淀川水系流域委員会殿

「淀川水系河川整備計画の変更」が必要な事項 (その1)  
= (川上ダム) 長寿命化容量の削除

「淀川水系河川整備計画の変更」が必要な事項 (その2)

= (川上ダム) 長寿命化対象ダムからの「布目ダム」の削除

図 4.2-1 堆砂測量平面図

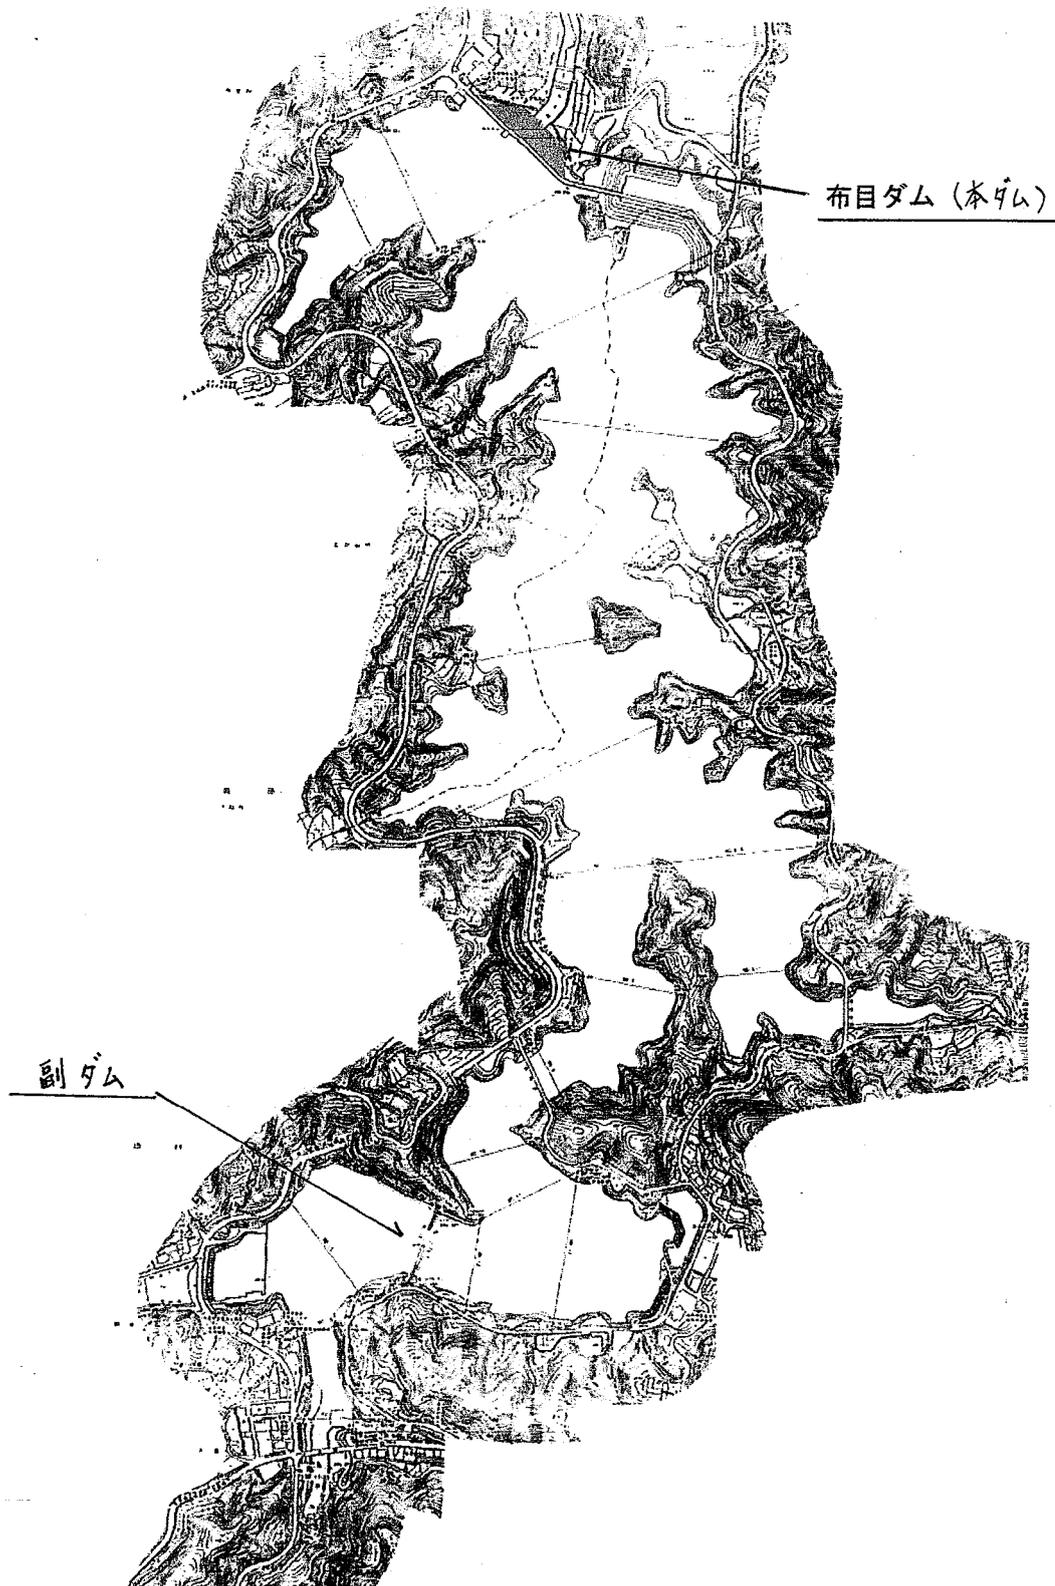
(資料1)は「平成19年度 布目ダム定期報告書」の中の図ですが、「副ダム」はダム湖 (貯水池) の最上流部に設けられており、その目的は同報告書 (p.4-9) に次のように書かれています。(※アンダーラインは当会)

“本貯水池への流入土砂の軽減を図ることにより、堆砂防止、貯水池の濁質軽減、貯水容量の有効利用を行う”

図 4.5.1-3 副ダム構造図

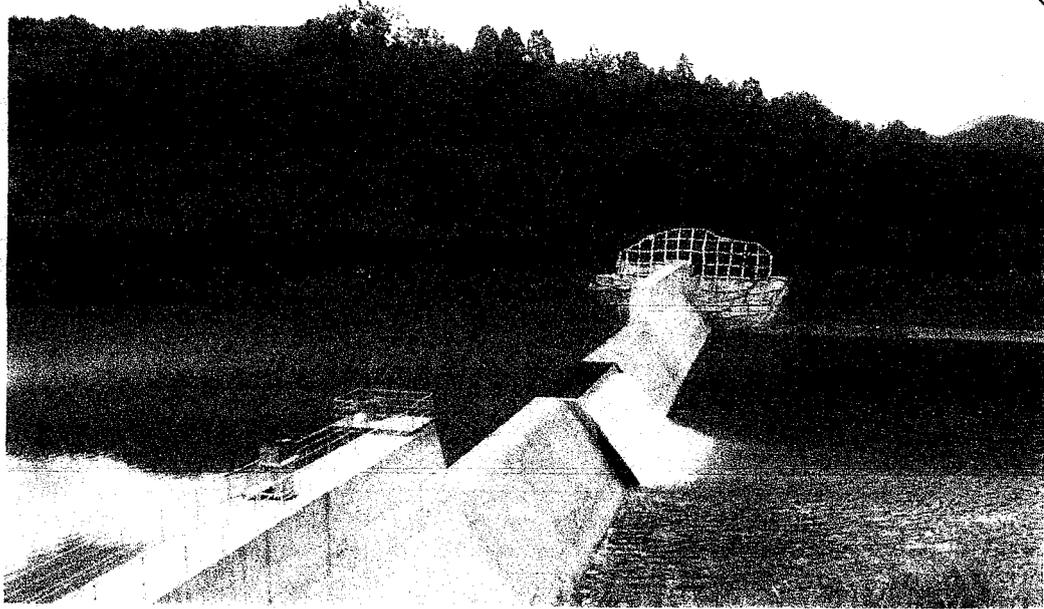
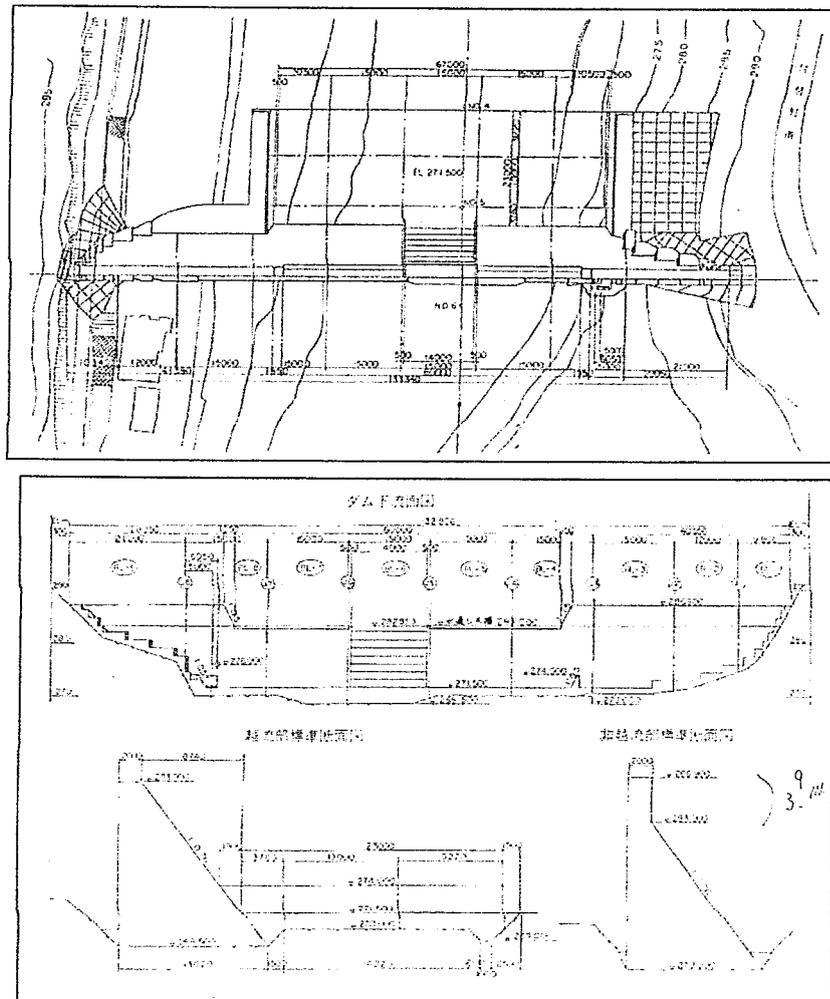
(資料2)は副ダムの詳細です。

# 長寿命化対象ダム(布目ダム)の堆砂状況

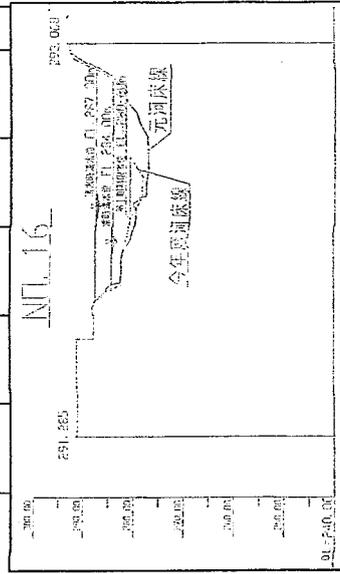
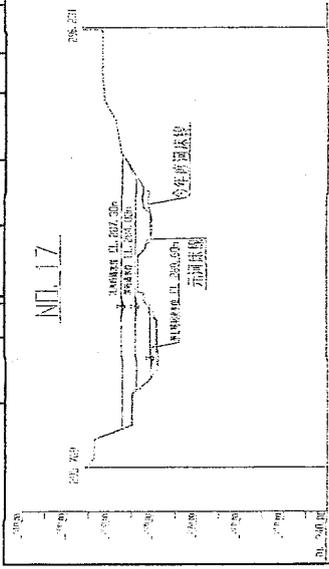
他方、(資料6)によれば、洪水期最終日の10月15日の水位はEL.279.2mですが、ここから湖底まで浅い所でも1.2mほどありますから、非洪水期に入る10月16日以降に2m下げたところで湖底は殆んど露出しません。

“洪水調節容量と不特定容量相当が堆砂掘削を行う範囲であるため、布目ダムは279.2m までが堆砂掘削を行う範囲となります”

(資料6)によれば、EL.279.2mとは洪水期制限水位そのものですから、この回答は次のように言い換えることができます。

“布目ダムで堆砂掘削を行う場合、本貯水池の水位を洪水期最終日（10月15日）の水位（279.2m）から更に下げることとはしない”

つまり「布目ダムでは川上ダム長寿命化容量を利用して本貯水池の水位を下げることは無い」と言っている訳であり、「今後も堆砂掘削はこれまで同様、副ダムの水位を279.2mまで下げて、ここで行う」と言っているに等しい訳です。
